**Verslag huishoudelijke elektrische installatie op laagspanning en zeer lage spanning****Algemeen:**

Referentie: 009-20260316-04	Datum controle: 16/03/2026
Keurder: 009

Eigenaar: Onbekend	EAN-code: Onbekend
Adres installatie: Brusselsesteenweg 340, 1785 - Brussegem	Nummer teller(s): 04624560
Distributienetbeheerder installatie: Fluvius	
Datum uitvoering installatie: <input checked="" type="checkbox"/> Vóór 01/10/1981 <input type="checkbox"/> Tussen 01/10/1981 en 01/06/2020 <input type="checkbox"/> Vanaf 01/06/2020	
Type: <input checked="" type="checkbox"/> Wooneenheid <input type="checkbox"/> Niet-huishoudelijk <input type="checkbox"/> PV <input type="checkbox"/> Batterij <input type="checkbox"/> Laadpaal

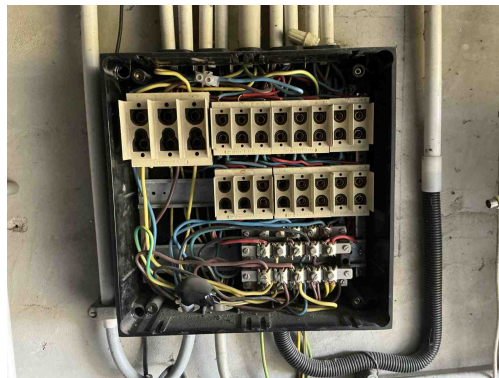
D08 - De nodige markeringen op de beveiligingstoestellen ontbreken of zijn onleesbaar (Boek 1: 5.3.5.5).

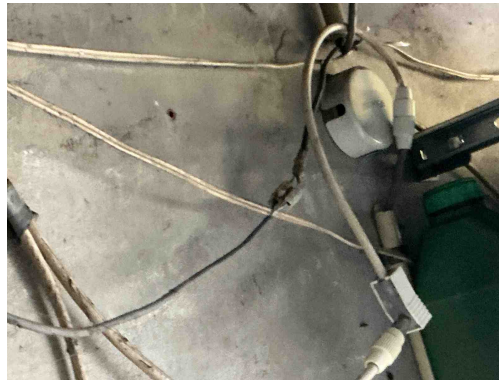
B30 - De houder van de beveiliging in een huishoudelijke ruimte is niet voorzien van aangepaste kalibreerelementen (Boek1: 5.3.5.5).

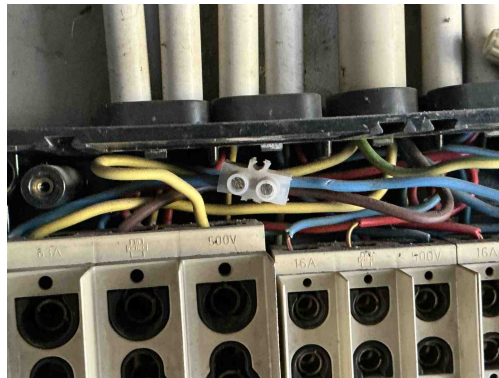
C35 - Er zijn doorverbindingen gemaakt met lusterklemmen; er kon niet aangetoond worden dat deze klemmen geschikt zijn voor de aanwezige spanning, stroom en draadsectie en dat ze "CE" zijn (Boek 1: 1.4.2.1.).

Opmerking: Kelder, slaapkamer

C26 - De verbindingen zijn niet gebeurd in borden, in aftakdozen, aan de klemmen van contactdozen, schakelaars of in de verlichtingstoestellen (Boek 1: 5.2.6.1).

Opmerking: Kelder, slaapkamer,

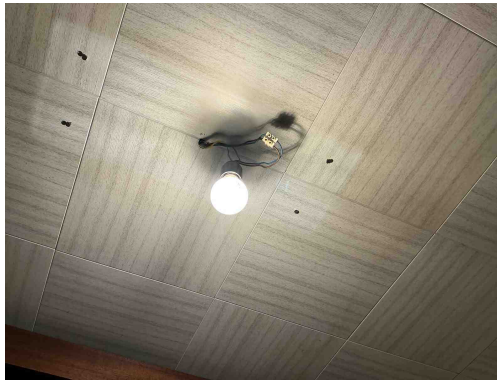
C35 - Er zijn doorverbindingen gemaakt met lusterklemmen; er kon niet aangetoond worden dat deze klemmen geschikt zijn voor de aanwezige spanning, stroom en draadsectie en dat ze "CE" zijn (Boek 1: 1.4.2.1.).

Opmerking: Kelder, slaapkamer

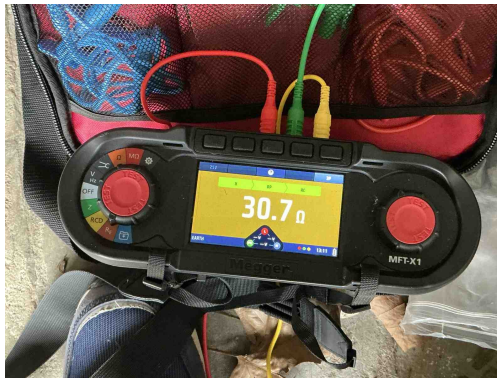
C26 - De verbindingen zijn niet gebeurd in borden, in aftakdozen, aan de klemmen van contactdozen, schakelaars of in de verlichtingstoestellen (Boek 1: 5.2.6.1).

Opmerking: Kelder, slaapkamer,

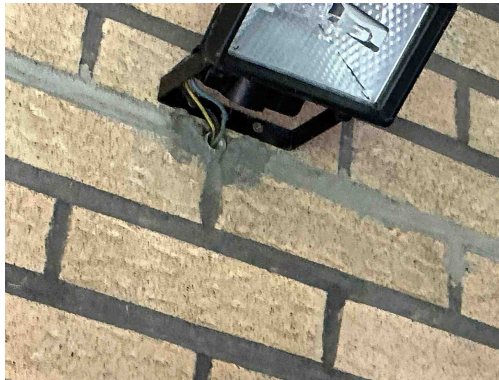
T11 - De contactdozen waarvan de toegekende stroomsterkte maximaal 16A en de toegekende spanning maximaal 250V bedraagt en niet bedoeld zijn voor de voeding van een of meerdere verbruikstoestellen voor een specifiek doel en niet geplaatst zijn in of op schakel- en verdeelborden, beschikken niet of IPXX-D (incl. gemeenschappelijke delen residentieel geheel) (Boek 1: 4.2.2.3/5.3.5.2).

Opmerking: Garage, keuken

A20 - Er bevindt zich een contactdoos zonder beschermingsgeleider in de elektrische installatie. Deze is niet geplaatst achter een differentieelstroombeschermingsinrichting met grote (max. 30mA) of zeer grote (max. 10mA) gevoeligheid.

Opmerking: Garage, keuken

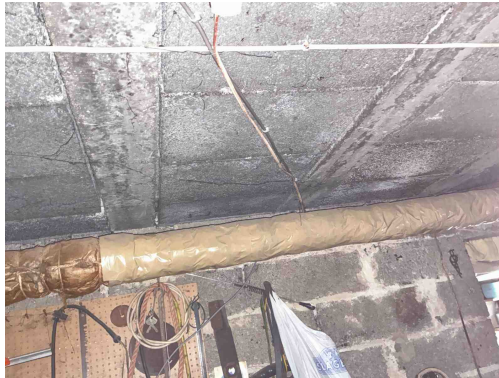
C21 - Het gebruik van geleiders van het type VOB, zonder bijkomende afscherming is niet toegestaan (Boek 1: 5.2.9.6).
Opmerking: Kelder, veranda

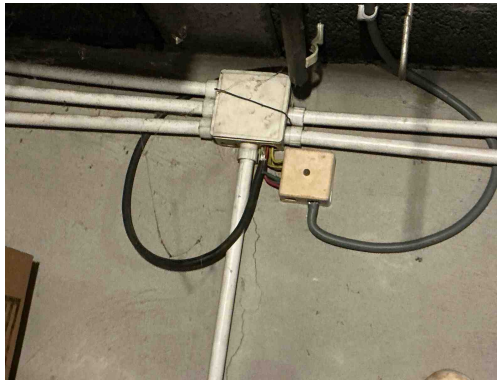
C21 - Het gebruik van geleiders van het type VOB, zonder bijkomende afscherming is niet toegestaan (Boek 1: 5.2.9.6).
Opmerking: Kelder, veranda

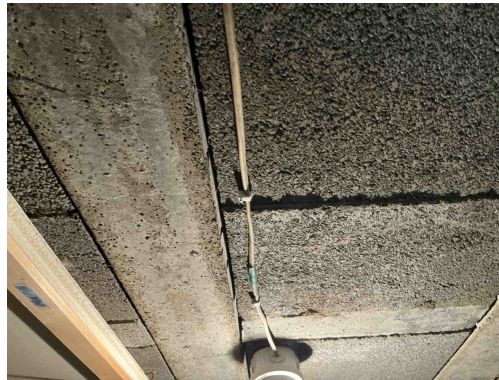
C21 - Het gebruik van geleiders van het type VOB, zonder bijkomende afscherming is niet toegestaan (Boek 1: 5.2.9.6).
Opmerking: Kelder, veranda

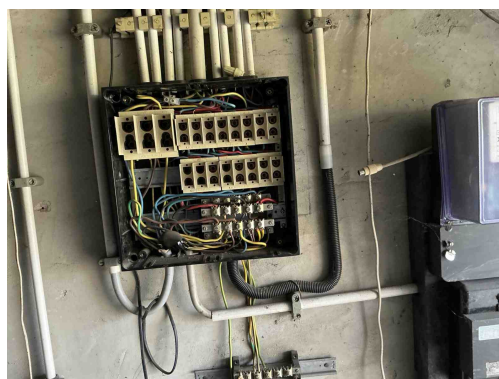
T23 - Het elektrisch materiaal is beschadigd. (Boek 1: 1.4.1.3).
Opmerking: Kelder,
